Overview: Production error in version 1.0 harnesses; The immobilizer wire (orange/black) is in pin position #4 instead of pin position #5. Although an effort to correct the issue was made, some quantity of harnesses did get shipped before the issue was spotted. We are advising to inspect the harness BLADE connector before attempting to install harness or program the module. This issue is not known to affect the version 2 harnesses, which require no modification.

FTI-STP1: Notas de instalación y configuración

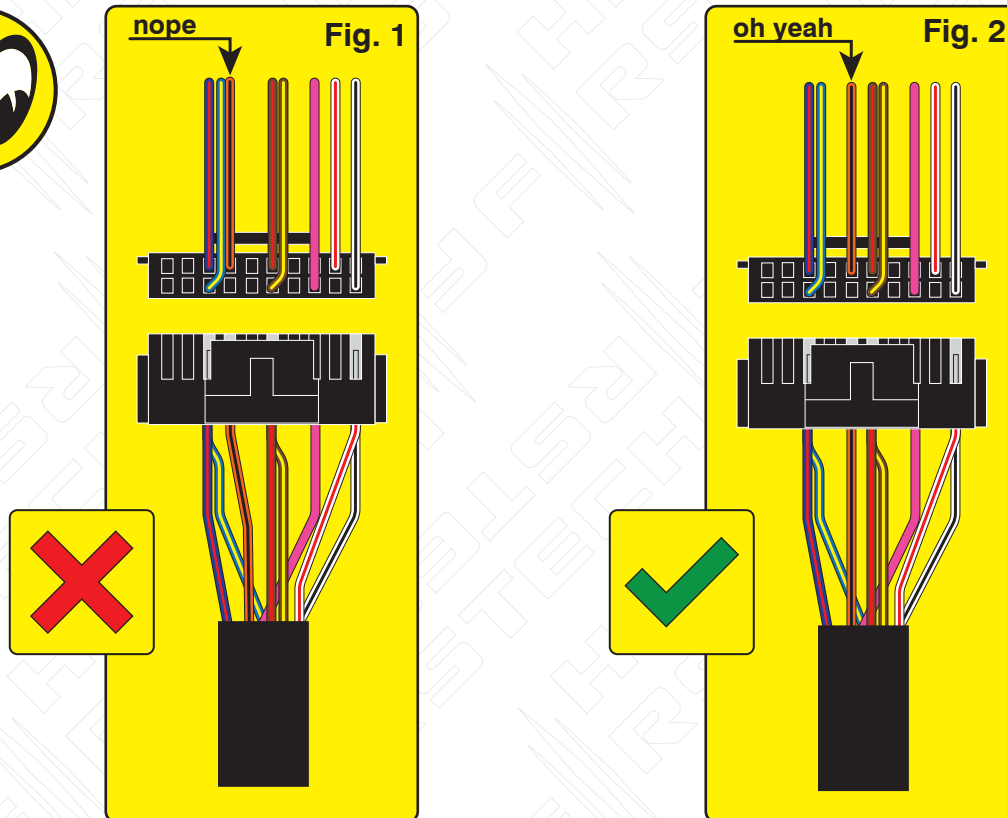
Issue: Module fails to program correctly to vehicle, does not allow the vehicle to be remote started.

Correction: Step 1.) Locate the orange/black wire and confirm whether it is positioned as illustrated in Fig. 1 or Fig. 2. If the wire is as illustrated in Fig.1, proceed with Step 2 through 5 and complete the repair procedure outlined, if the wire is as illustrated in Fig. 2, correction is not necessary, proceed with harness installation and module programming.

Step 2.) Using a pick, lightly depress the catch that secures the terminal in the housing then remove the wire and terminal from the housing.

Step 3.) Using a fine tip razor or utility knife, insert the blade beneath the terminal catch and raise it slightly, so that it can be reused to secure the terminal when reinserted into the BLADE connector housing.

Step 4.) Refer to Fig. 2 for correct position of the orange/black wire (next to brown/red) then reinsert the terminal, pressing lightly until the catch 'snaps' into place, securing the terminal in the connector housing.

Step 5.) The repair is complete, proceed with installation and programming.

MODIFICACIÓN REQUERIDA PARA APLICACIONES A/T, SÓLO CON ARNÉS v 1.0

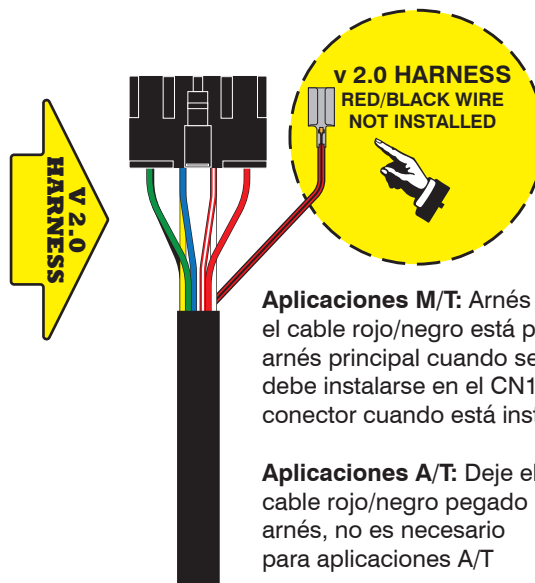
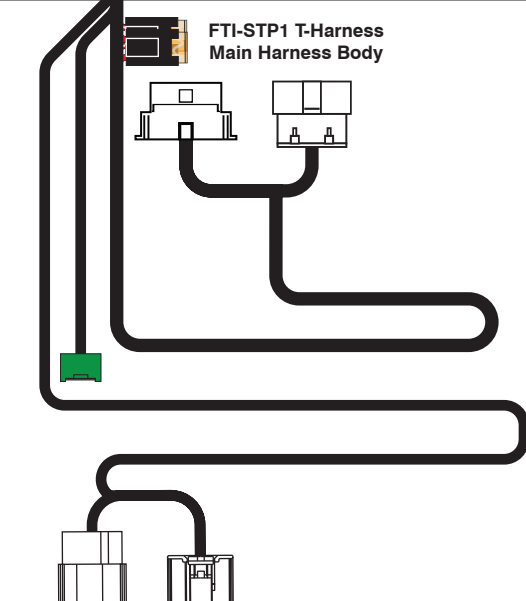
Descripción general: Las primeras versiones del arnés FTI-STP1 requieren modificaciones para aplicaciones de transmisión automática (AT), algunas del producto se pudo modificar antes del lanzamiento, pero una pequeña cantidad se lanzó sin modificaciones.

Problema: El arnés en T FTI-STP1 ha sido diseñado para ser compatible con A/T (transmisión automática) y M/T (manual transmisión), pero debido a un descuido en las primeras ejecuciones de producción, la selección se estableció por defecto en el modo M/T.

El uso de un arnés configurado para una aplicación M/T, en un vehículo equipado con A/T, podría provocar daños en el módulo del vehículo, se recomienda que el arnés vuelva al modo A/T antes de la instalación en vehículos equipados con transmisión automática.

Corrección: Localice el cable rojo/negro (+ embrague) proporcionado en el conector CN1 del conjunto del arnés principal. Corte el cable rojo/negro, ya sea al ras del conector CN1 o dejando suficiente cable expuesto para que pueda aislar y asegure los extremos del cable que quedan después del corte. Aísle cada uno de los extremos restantes del cable rojo/negro y asegúrelos para evitar cualquier posibilidad de cortocircuito. Si el cable rojo/negro ya ha sido desconectado, ninguna modificación adicional se requiere para aplicaciones A/T

NO SE REQUIERE MODIFICACIÓN CUANDO SE UTILIZA FTI-STP1 (v 1.0) ARNÉS EN APLICACIONES M/T, O CUANDO UTILICE EL ARNÉS FTI-STP1 (v 2.0)
